SERVICE INFO – INA 0043

Kiristinpyörän 531 0535 20 ja 531 0819 10

Sekaantumisvaara

Tuotenumero: 531 0535 20
531 0819 10

Kuva 1: 531 0535 20 - vasemmalla on vanha malli, oikealla uusi malli

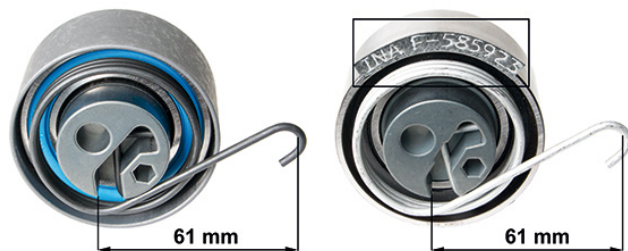
Kiristinpyörät 531 0535 20 ja 531 0819 10 on korvattu uudella mallilla osien tilausnumeroiden pysyessä entisinä. Modifiointi helpottaa tyyppien erottamisen toisistaan.

Selkein erottava piirre on osaan painettu tuotenumero ja myös jousiteräksen väri (kuva 1 ja kuva 2).

Uuden mallisissa kiristinpyörissä on hiottu pinta ja jousiteräs kestää paremmin korroosiota.

Kuva 2: 531 0819 10 - vasemmalla on vanha malli, oikealla uusi malli

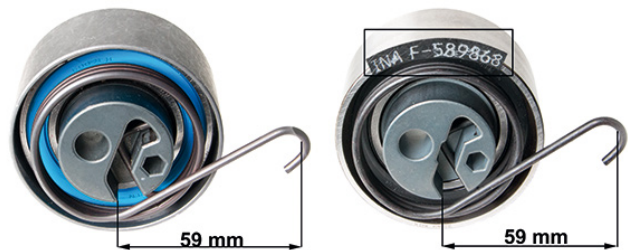
Kiristinpyörien kahden tyylin samankaltaisuuden vuoksi on niihin kiinnitettävä erityistä huomiota oikean osan valitsemiseksi kuhunkin ajoneuvoon. Väärän kiristinpyörän asentaminen voi vahingoittaa moottoria!
